ÚPN SÚ Doubravy

Změna č.4 - návrh

ZÁZNAM O OPATŘENÍ OBECNÉ POVAHY

Opatření obecné povahy: č. 2/07 z.č. 4 Územního plánu sídelního útvaru Doubravy

ZMĚNA Č. 4 ÚPN SÚ DOUBRAVY
HLAVNÍ VÝKRES - ŘEŠENÍ ZMĚNY 1:2 000

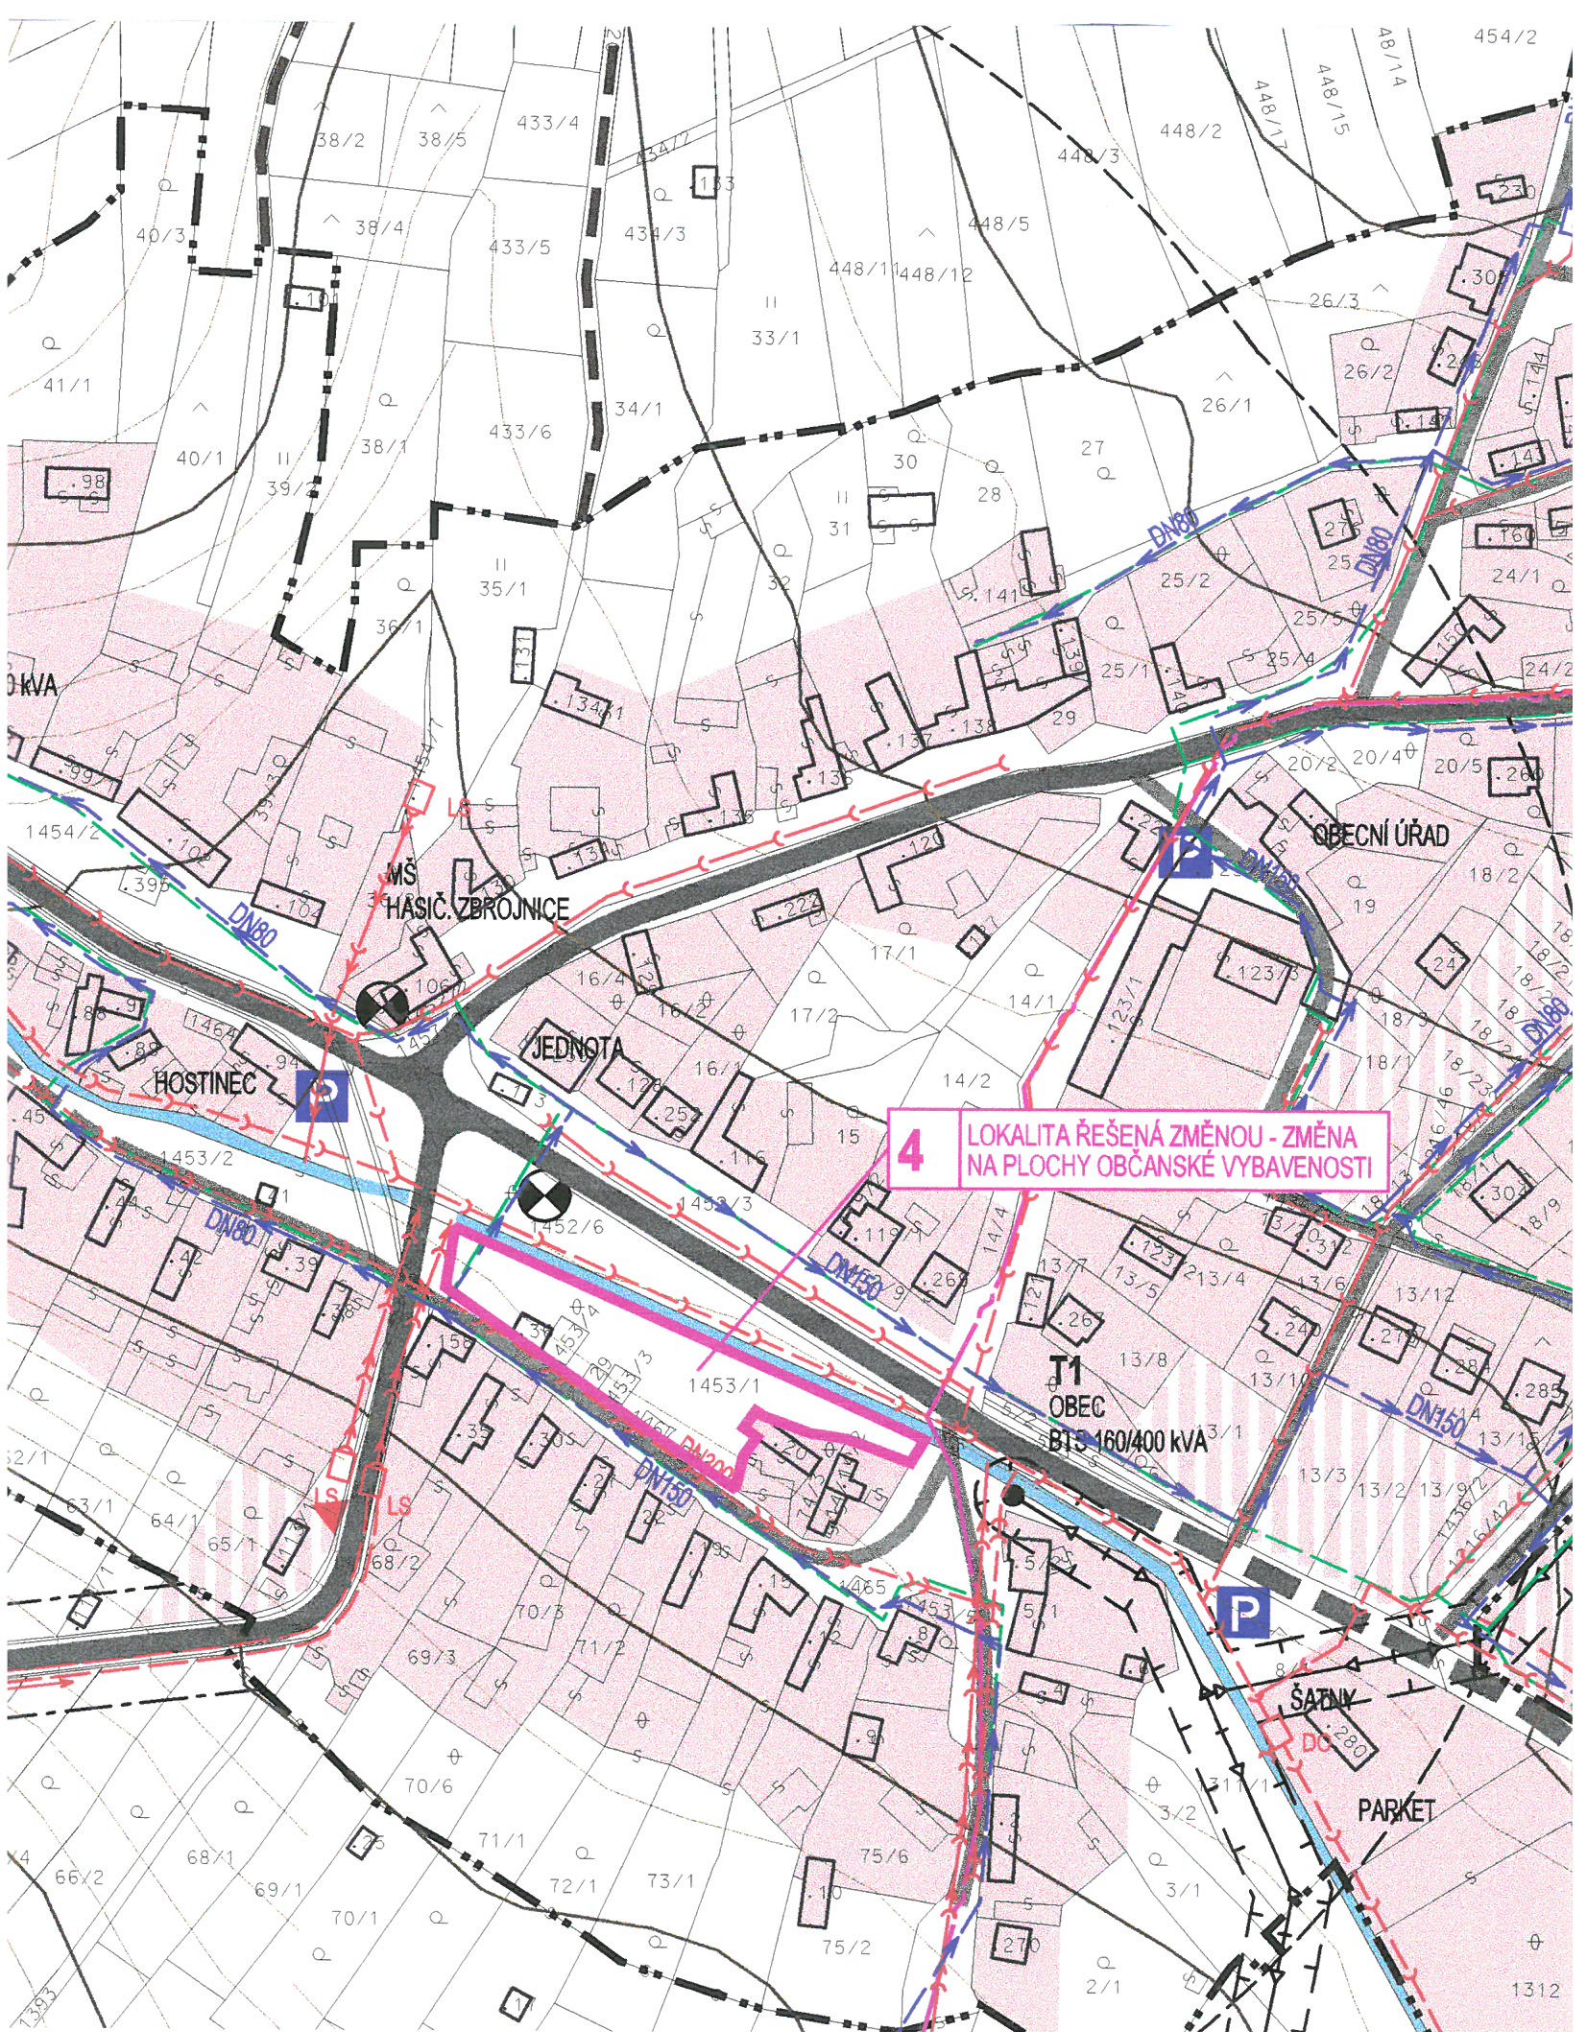
Lokalita navrhovaná změnou byla doposud užívána jako veřejná zeleň. Navrhovanou změnou bude z hlediska urbanistického velice vhodně změněna na plochu občanské vybavenosti, která umožní výstavbu kaple včetně úpravy okolí v podobě parku s malou vodní plochou. Touto změnou bude zvýrazněno centrum obce. Součástí návrhu změny je i úprava křižovatky a trasy silnice III.tř. v zájmovém území dle skutečného stavu, protože zákres ve schválené ÚPD jemu neodpovídá.

Změna nevyvolá zásah do celkové koncepce veřejné infrastruktury obce. Lokalita bude napojena na stávající inženýrské sítě formou přípojek a dopravní obsluha bude možná ze stávajících přilehlých komunikací. Součástí této změny je i úprava křižovatky a trasy silnice III.tř. 49720 v zájmovém území dle skutečného stavu.
